FUNDACIÓN
PARA LA CONSERVACIÓN
DEL QUEBRANTAHUESOS

Zaragoza, 7 de abril de 2025

ASUNTO: proyecto de Real Decreto por el que se establecen medidas para la protección de la avifauna contra la colisión y la electrocución en líneas eléctricas de alta tensión y para la prevención de la mortalidad en aerogeneradores.

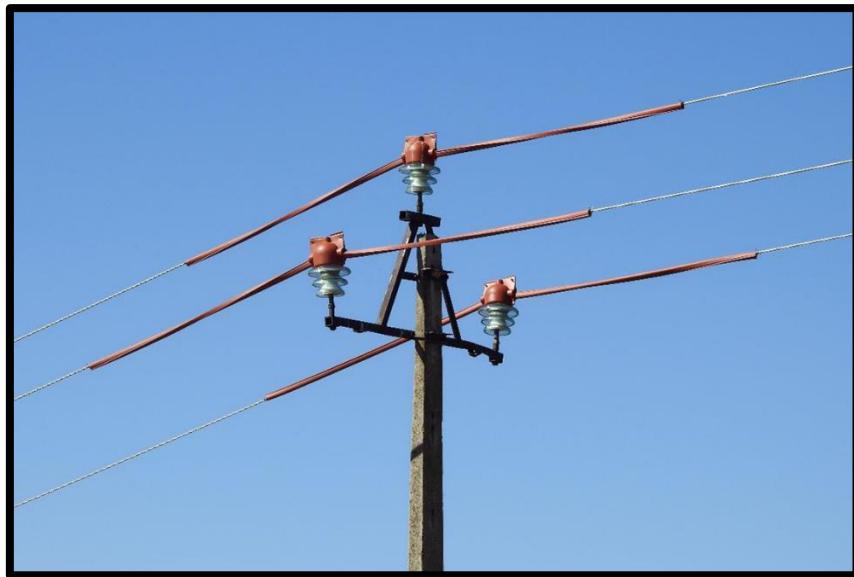
En el artículo 5.2. añadir un **plazo máximo de 3 años** para que el órgano competente de cada Comunidad Autónoma determine las líneas que no se ajustan a las prescripciones técnicas establecidas y establecer un **régimen sancionador** si no cumplen con ese plazo. Sugerimos que se deben conocer qué líneas de los listados antiguos han sido modificadas y también que se deben priorizar las actuaciones en las líneas peligrosas que aún quedan por modificar de ese listado.

Seccionador en cabecera.

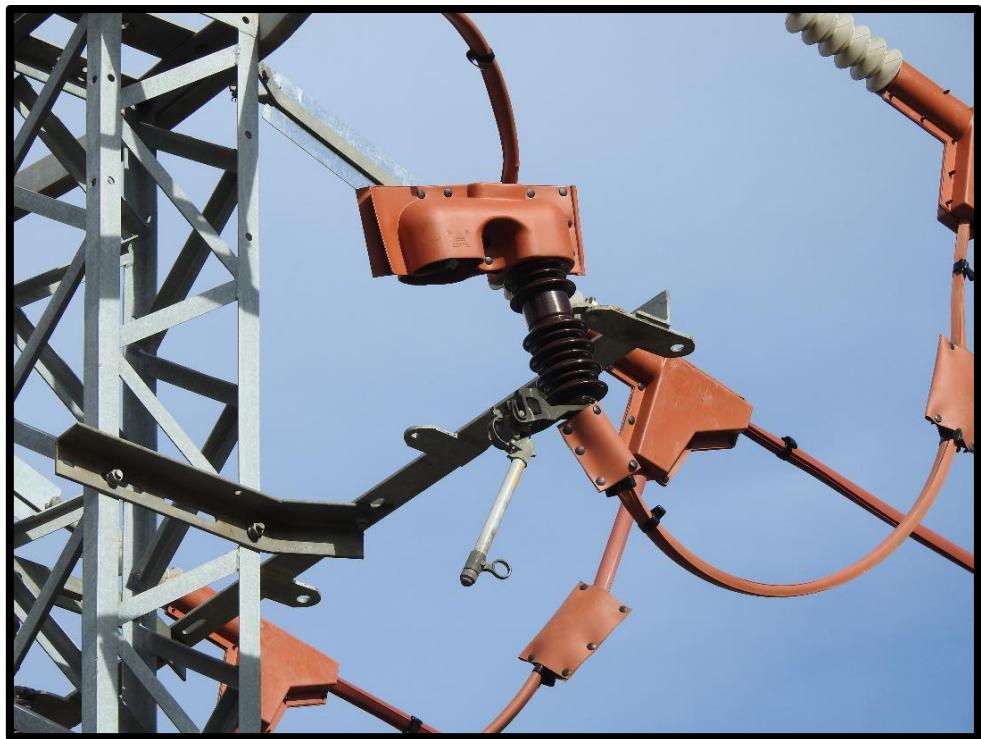
- 2a) En cualquier caso se procederá al aislamiento del puente de unión entre el conductor y la apertura del apoyo, incluyéndose el aislamiento de la grapa y los bornes correspondientes. los seccionadores y fusibles deben ser cubiertos completamente debido a la existencia de preformados que garantizan la movilidad y operabilidad de estas piezas o en su defecto protegidos con dispositivos aislantes que eviten el

contacto. Quedan prohibidos los seccionadores en cabecera por encima de la cruceta principal y cualquier otro dispositivo que sobresalga de la cruceta principal, deberán siempre ser instalados en una sub cruceta inferior y todos sus elementos cubiertos.
